Oggetto: Trasmissione Osservazioni ARPA Sardegna per la definizione dei contenuti dello SIA relative al "Progetto di parco eolico "off-shore" di tipo floating, al largo della costa meridionale della Sardegna, al largo di Capo Teulada, denominato "Sardinia South 1" dalla potenza di 1600 MW." - Proponente: Avenhexicon S.r.l. [ID_VIP 10164]

Osservazioni per la definizione dei contenuti dello SIA

“Progetto di parco eolico “off-shore” di tipo floating, al largo della costa meridionale della Sardegna, al largo di Capo Teulada, denominato “Sardinia South 1” dalla potenza di 1600 MW.”

Proponente: Avenhexicon S.r.l.

Figura 2 - Sismicità Sardegna e localizzazione parco eolico Sardinia South 1.

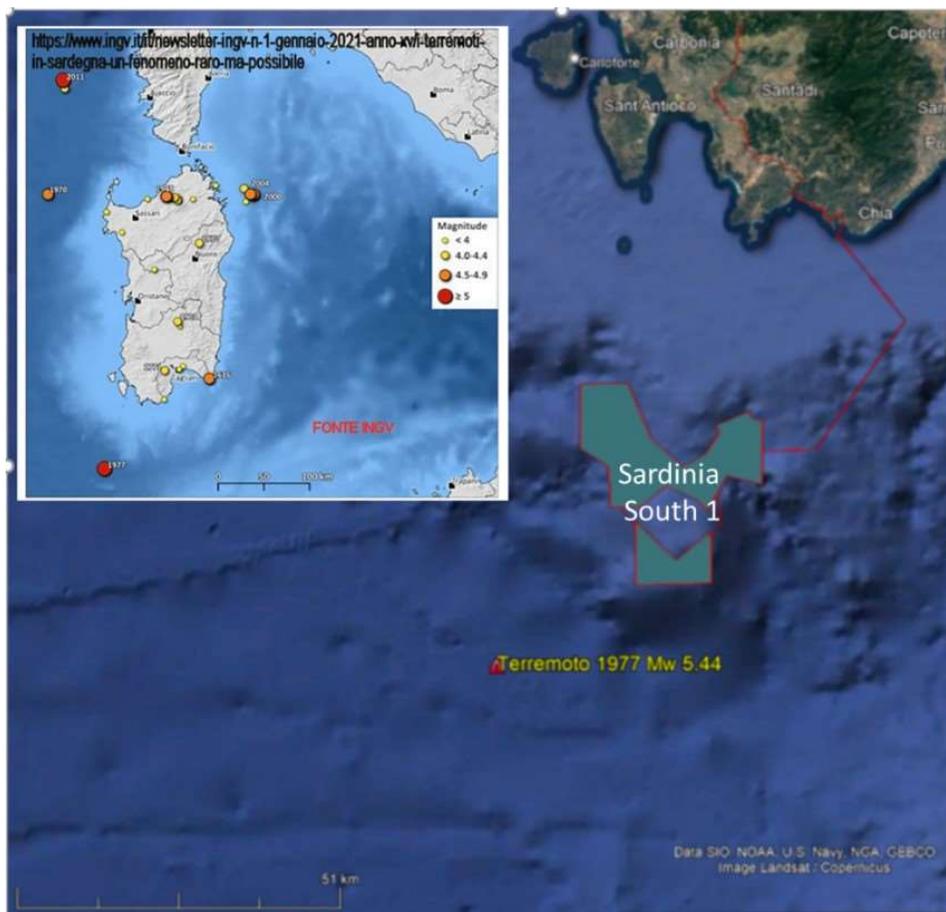
Riguardo alla sismicità si segnala che i documenti INGV riportano l’evento sismico più intenso registrato in Sardegna avvenuto nel 1977 di magnitudo 5.4, il cui epicentro si trova poche miglia a sud dell’area in cui si sviluppa il progettato parco eolico, vedi Figura 2. Si ritiene necessario che nel SIA si esegua una attenta valutazione in relazione alla stabilità degli ancoraggi.

Figura 3 - Congiungimento cavidotti marini nel litorale di Tuerredda su ortofoto.

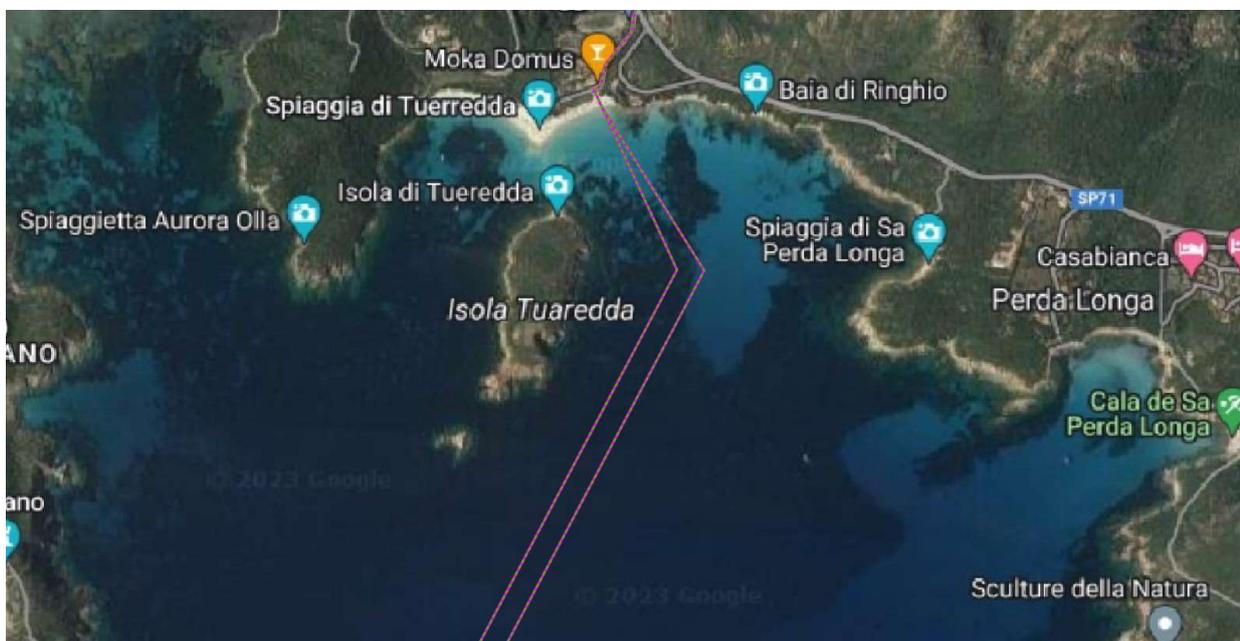
Il proponente dovrà determinare l'incidenza e l'impatto generato dalla presenza di due cavidotti sottomarini che, oltre percorrere lo stesso tratto di mare, si congiungono nel punto di approdo a terra nel Golfo di Teulada (Figura 3) e che inoltre sono paralleli ad un terzo cavidotto relativo al progetto "Sardinia South 2". Dai files prodotti la interdistanza tra i 3 tracciati è di 55 metri; evidentemente questo fatto produrrà impatti significativi che devono essere valutati in dettaglio nel SIA, soprattutto nel tratto più vicino alla costa dove si trovano gli ecosistemi più fragili.

Nella documentazione il punto di approdo del cavidotto subacqueo viene individuato nella spiaggia di Tuerredda (Comune di Teulada). Si osserva che questo tratto di litorale presenta una estrema fragilità, sia per quanto riguarda la spiaggia sommersa che quella emersa, e la stessa spiaggia è particolarmente rinomata per la sua specificità. Si rammenta che per queste ragioni l'accesso turistico sulla stessa spiaggia è stato limitato per mitigare l'impatto antropico sul medesimo dovuto all'intensa frequentazione estiva.

Per queste motivazioni si ravvisa l'opportunità che il proponente valuti ulteriori alternative di localizzazione dell'approdo e, per tutte le soluzioni individuate (compresa quella già proposta) provveda ad una attenta valutazione specifica e comparata degli impatti su tutte le componenti ambientali coinvolte per individuare la migliore soluzione di localizzazione. Si fa presente che lo stesso punto di approdo è stato individuato anche dall'altro progetto presentato dallo stesso proponente il "Sardinia South 2" (ID_VIP 10165) e quindi deve essere chiarito e valutato l'impatto cumulativo.
